Parecer Técnico de Licença Ambiental Simplificada (RAS) n° 0558863/2019

PA COPAM N°: 36798/2017/001/2019

SITUAÇÃO: Sugestão pelo Indeferimento

EMPREENDIMENTO: Município de Ferros – UTC e Aterro de Pequeno Porte

Figura 01 – Localização proposta para o empreendimento informada nos autos do processo.

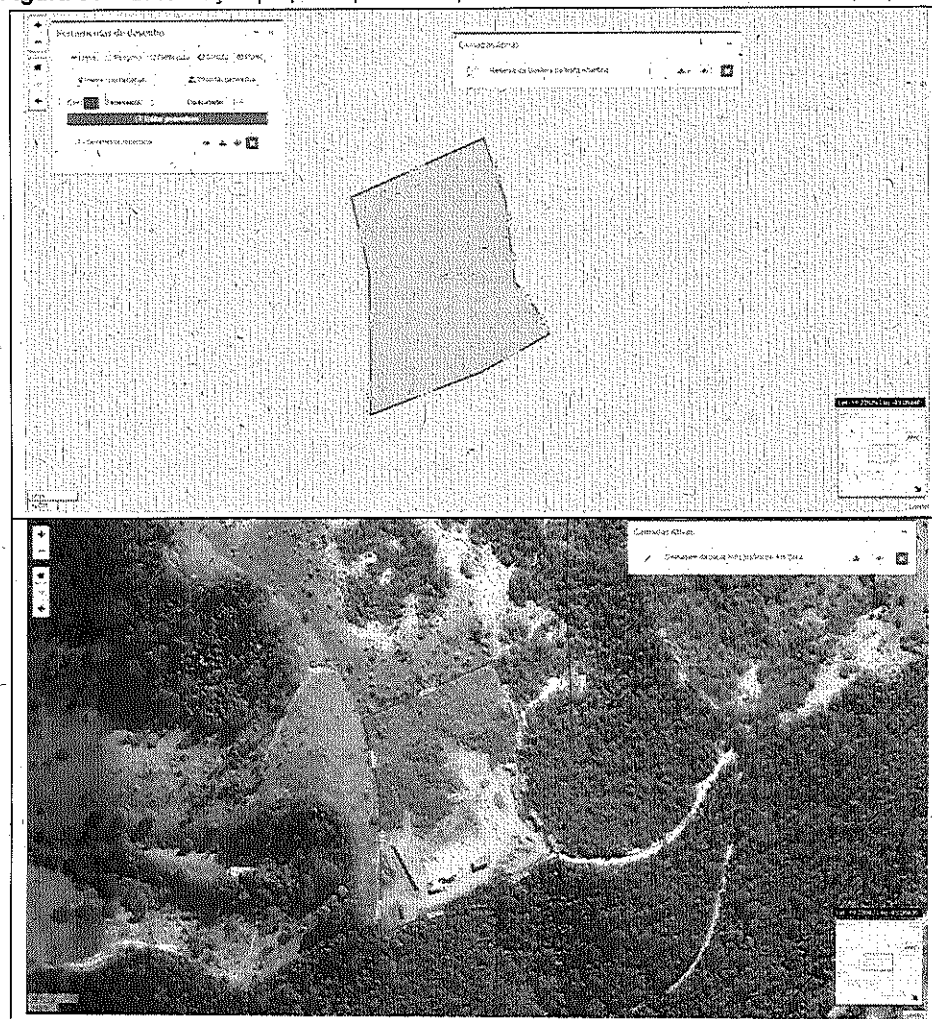
✓ Foi informado no RAS que o empreendimento possui área total de 114,73 ha com área útil de 0,08ha, contudo, o polígono apresentado possui aproximadamente 3,2ha, não restando claro o tamanho da área destinada à UTC e ao aterramento de resíduos.
